Quickscan corona B67

t.b.v. oordeelsvorming Presidium
en opdracht tot uitvraag advies

Inleiding: Quicksan B67

Verkeersruimte van en naar
commissiezalen

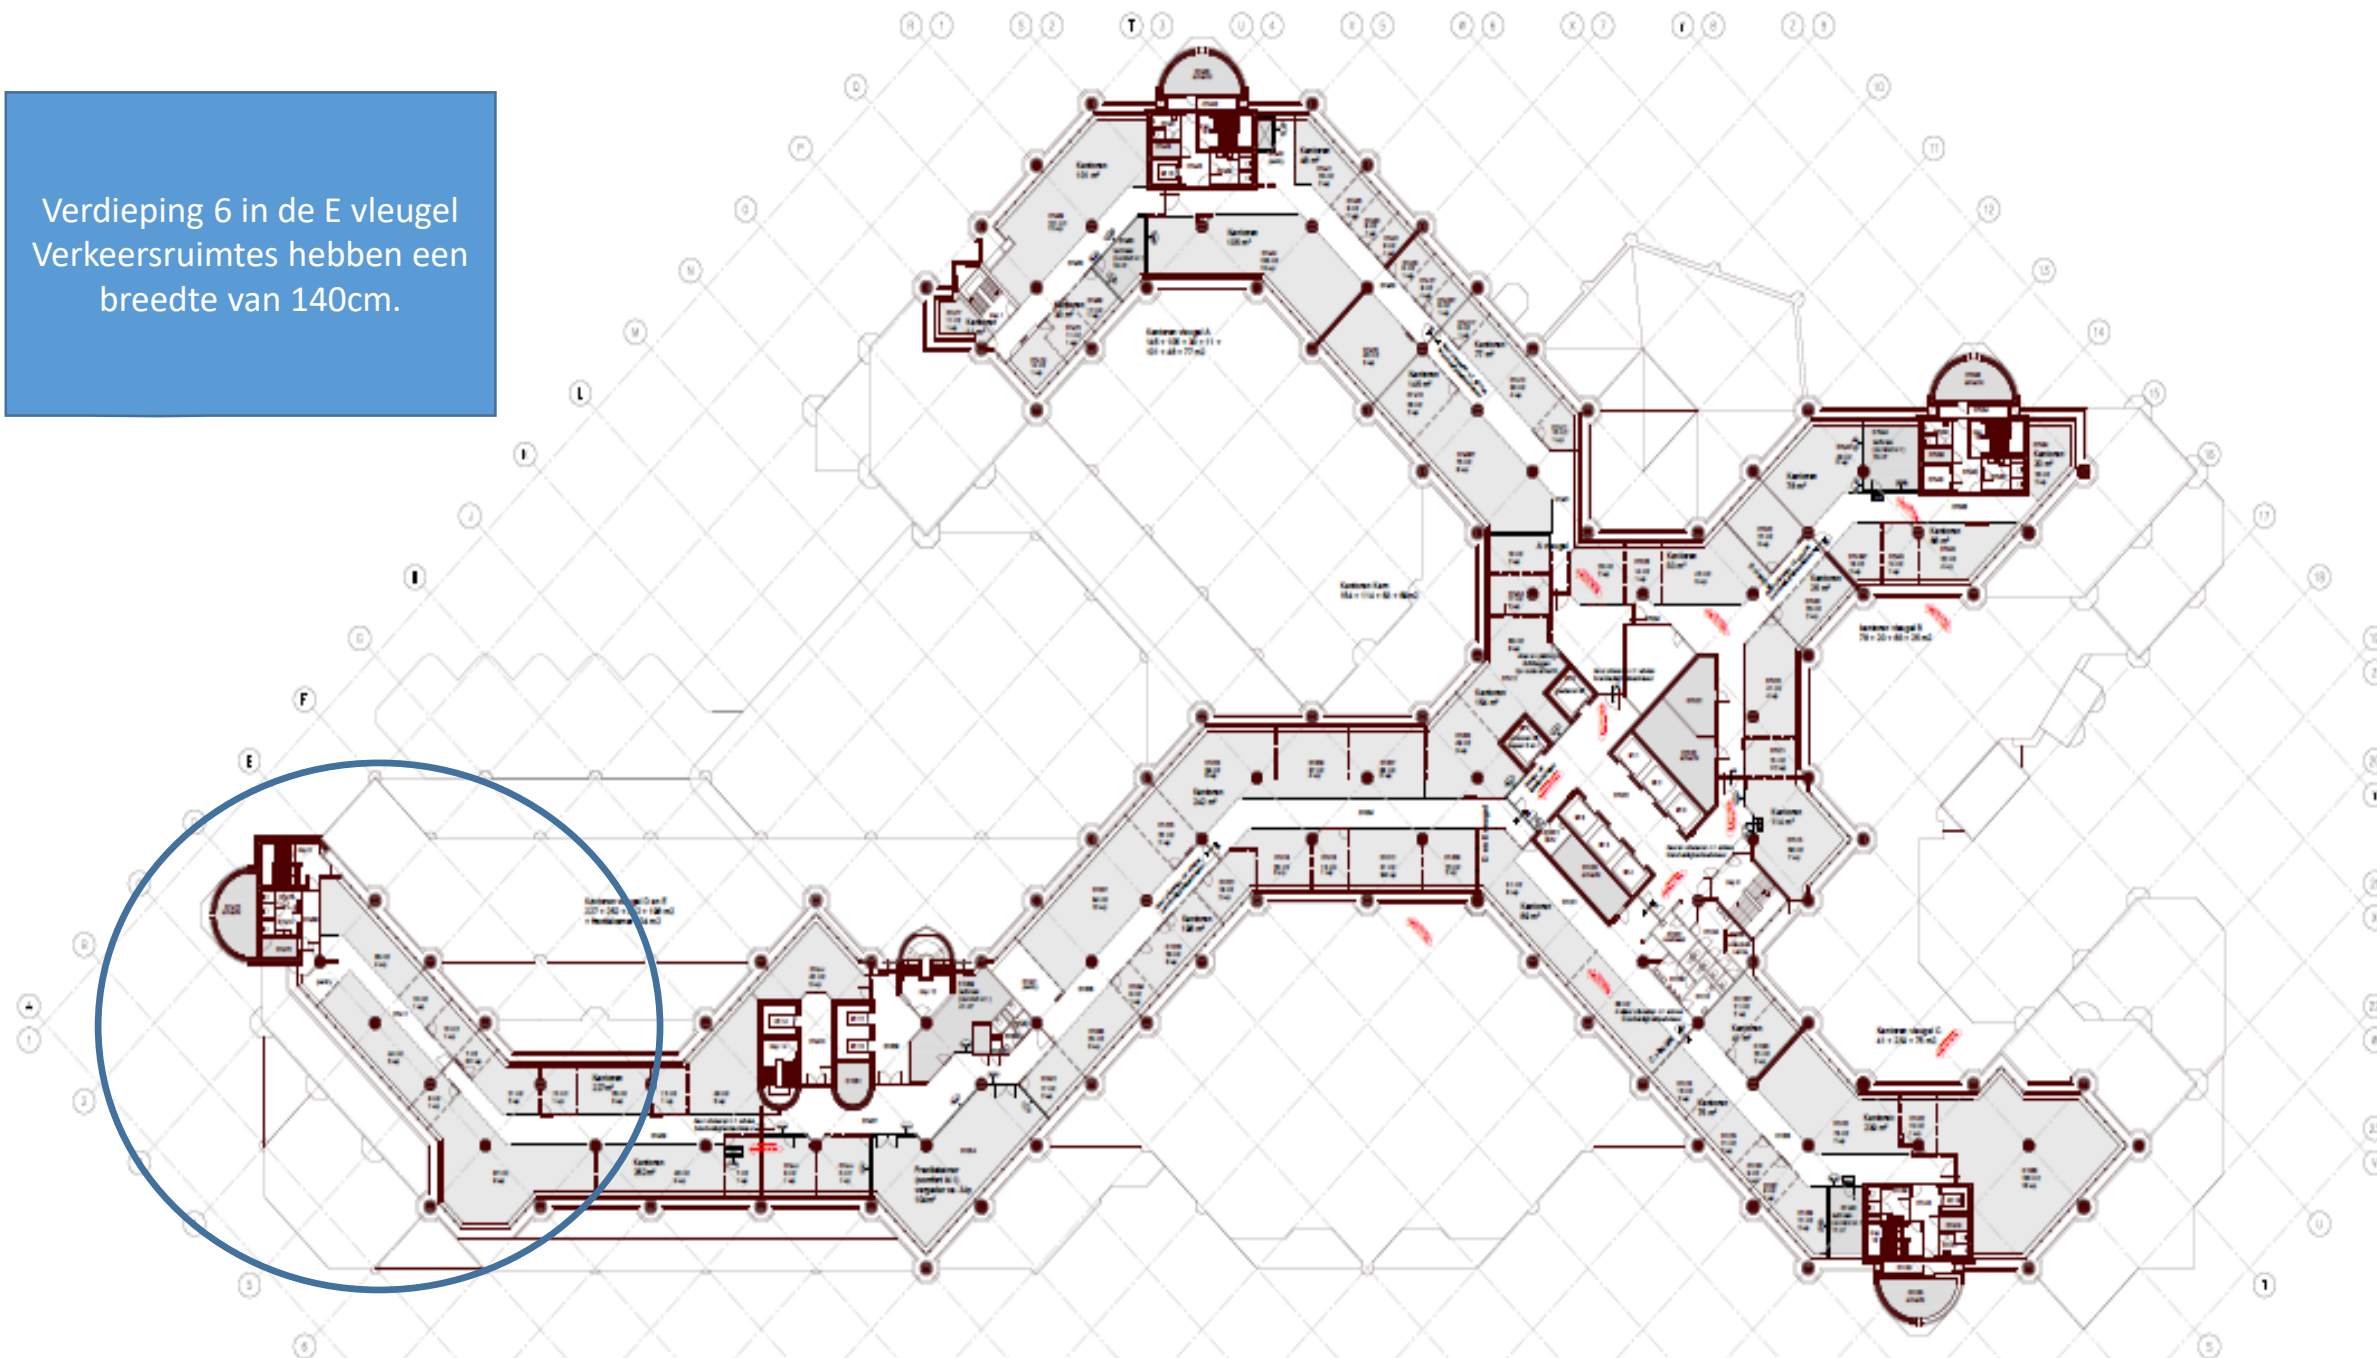
Verdieping 6 in de E vleugel
Verkeersruimtes hebben een
breedte van 140cm.

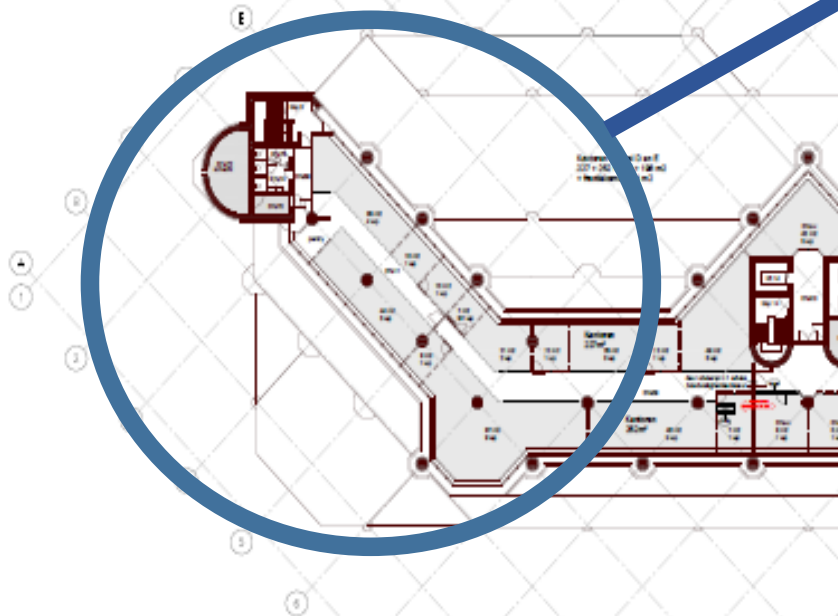
Verdieping 7 structureel
smalle gangen, vooral op het
einde van de vleugel.

Breedte = 140 CM

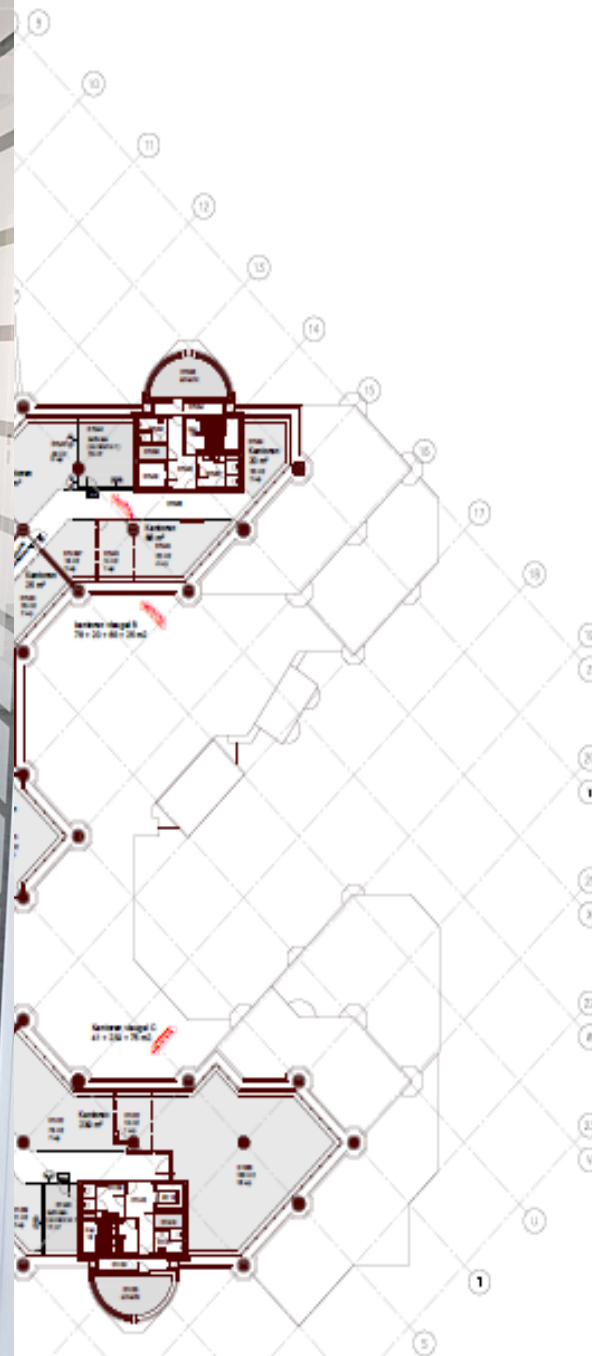
Hoofdtrappenhuis heeft een
breedte van 195cm.

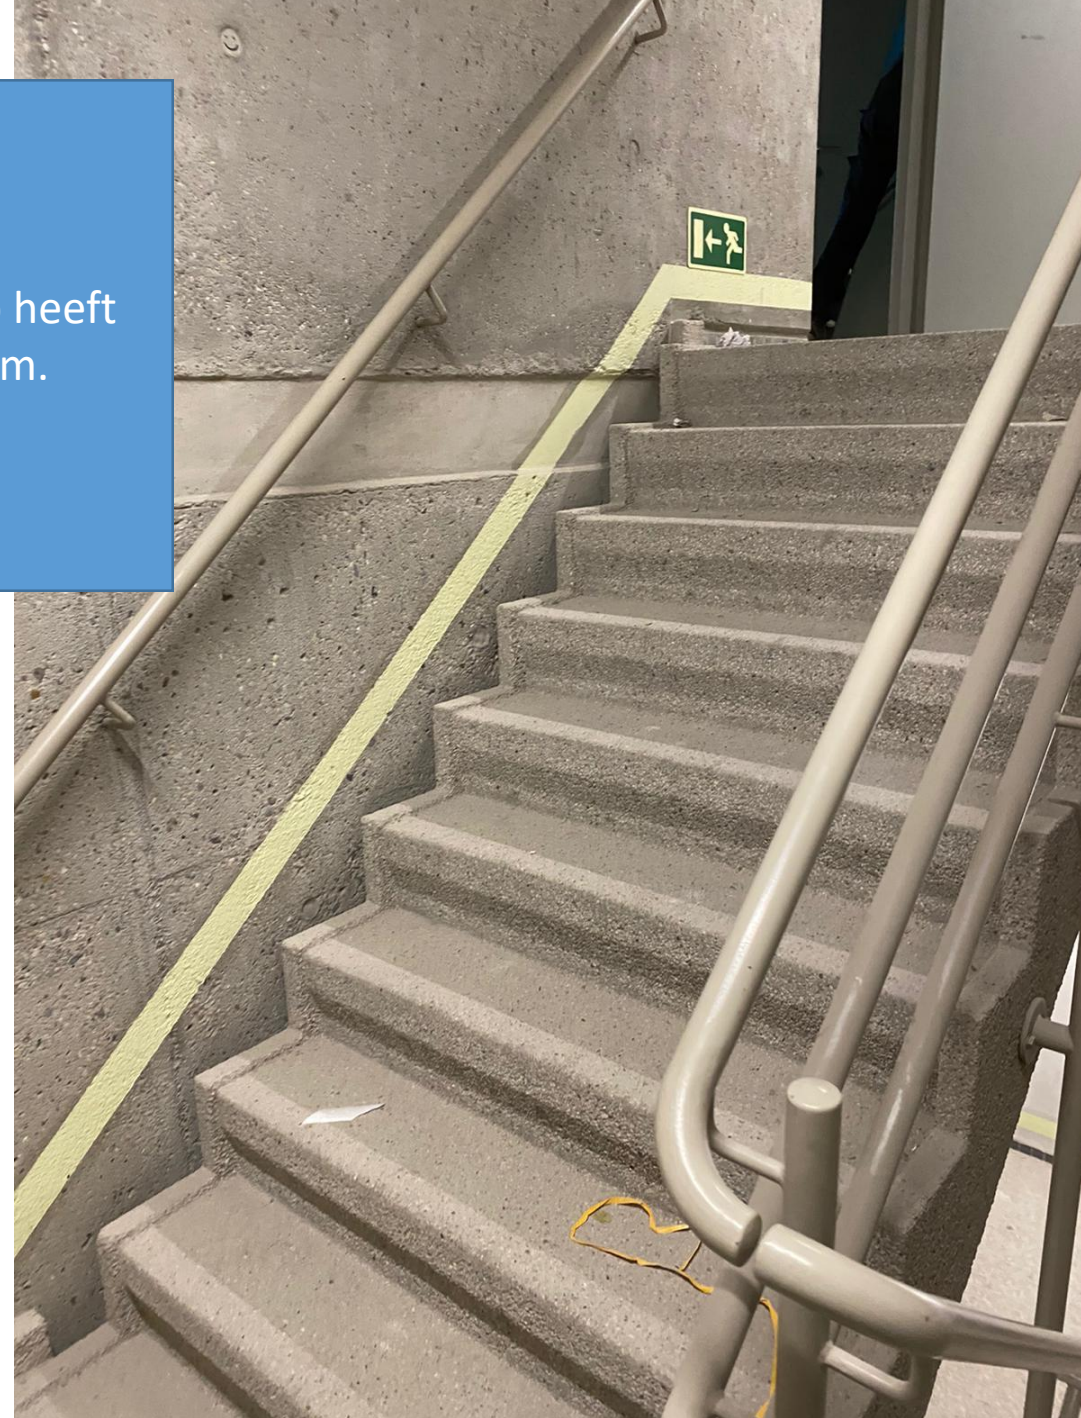
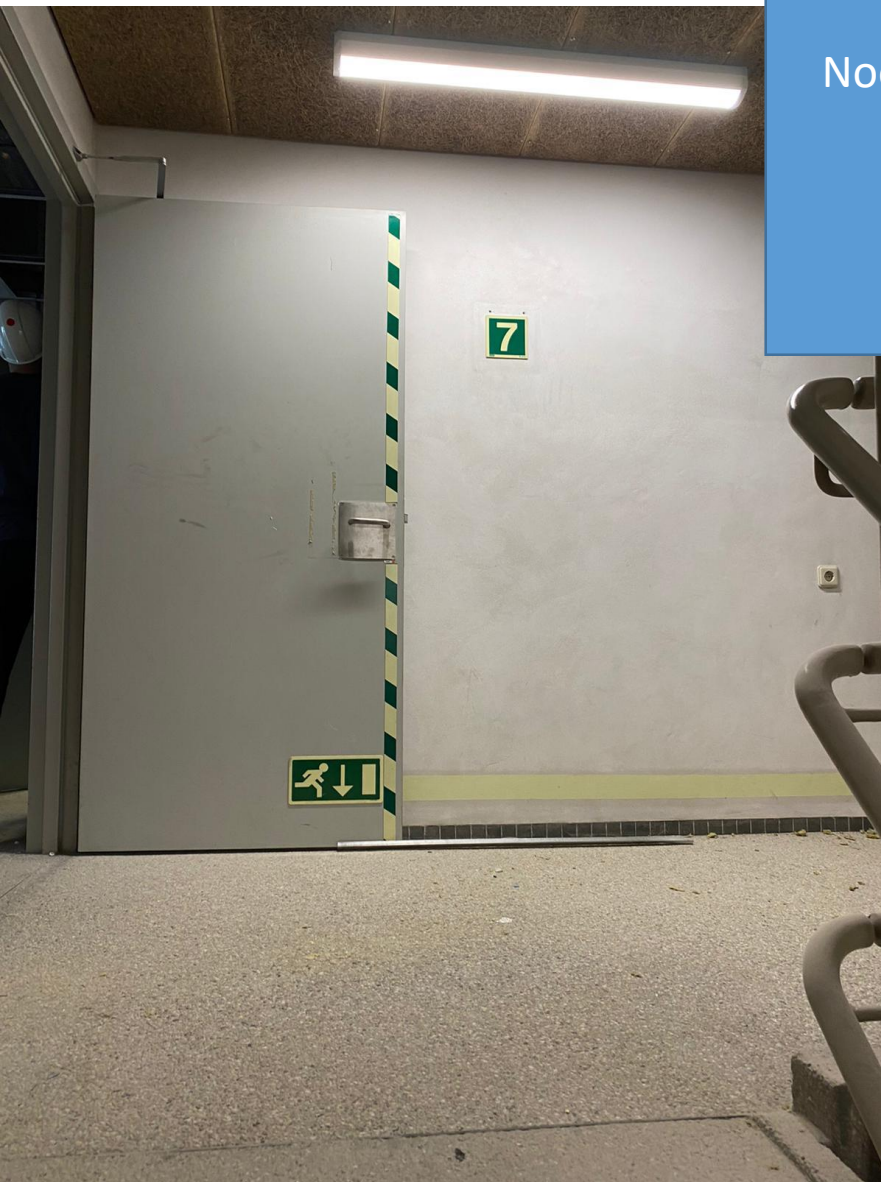
Hoofdtrappenhuis is lastig
toegankelijk met 2 afzonderlijke
deuren, veel kruisend en botsend
verkeer.

Rotrappen HOH is 200cm!
Huidige roltrappen in Plein2 pand
zitten dicht op elkaar!

Noodtrappenhuizen, trap heeft
een breedte van 125cm.

Verdieping 5 gebouw B67

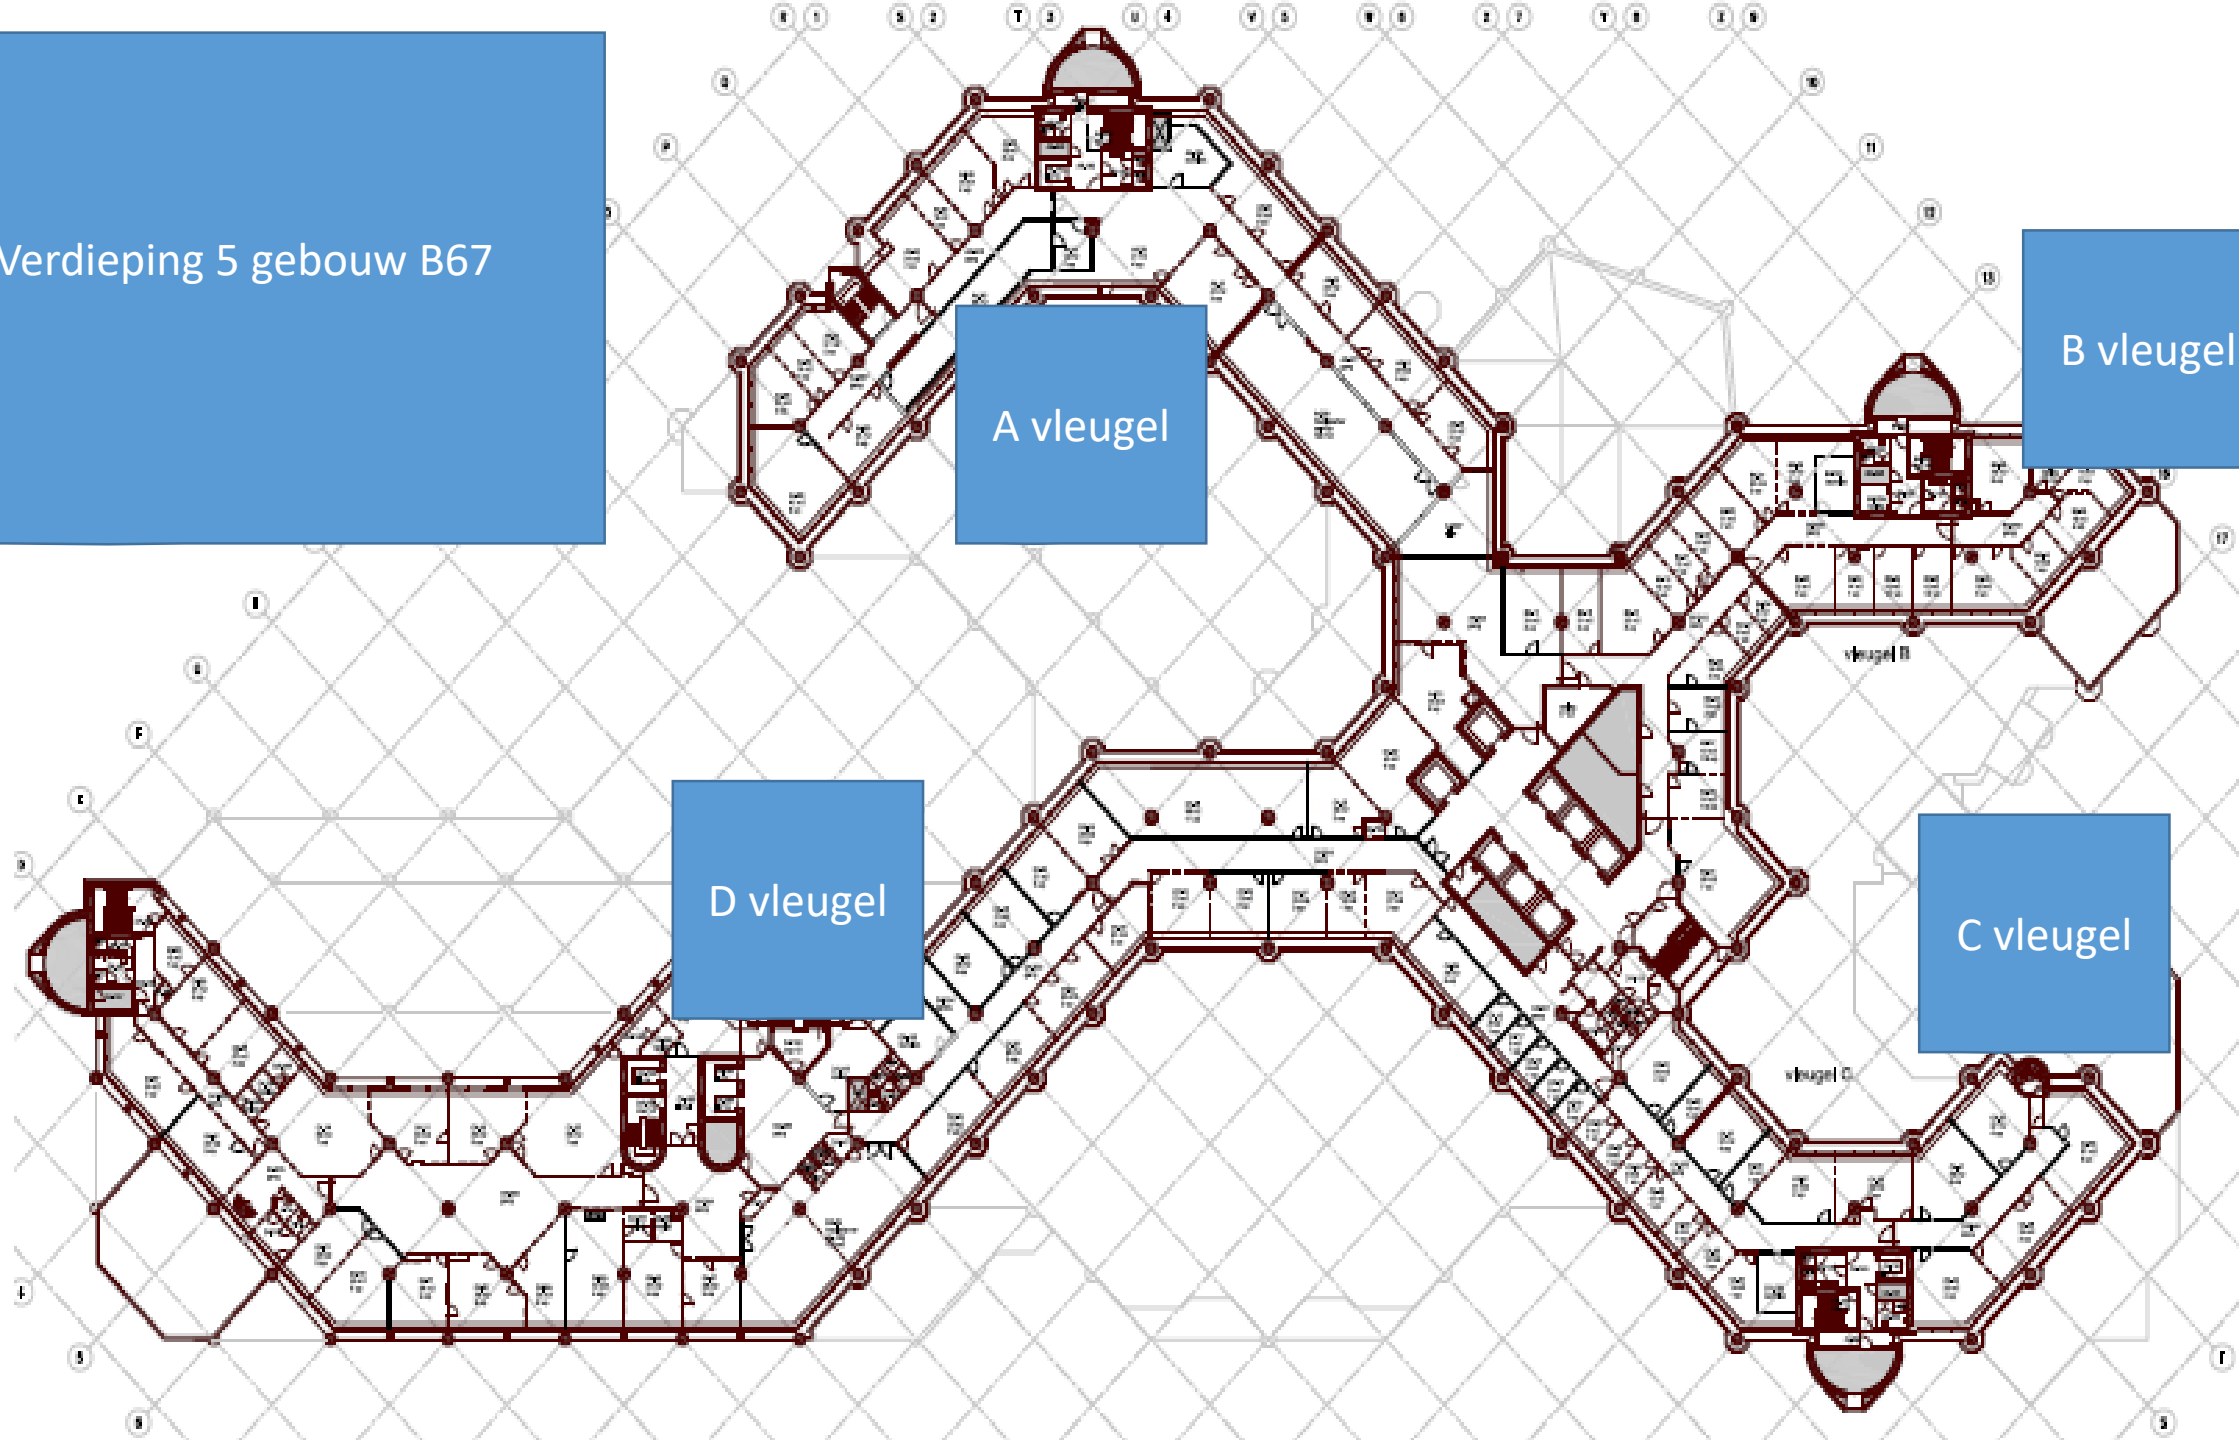
5^e etage B67; % aantal corona werkplekken

- Standaard kantoorvleugel (etage 5) van B67 is geanalyseerd op basis van plattegronden:
- Door 1,5 meter regime toe te passen in B67 vervallen circa 18% van het totaal aantal werkplekken. Voor het Binnenhof is dit 15%.
- Oordeel: neutraal
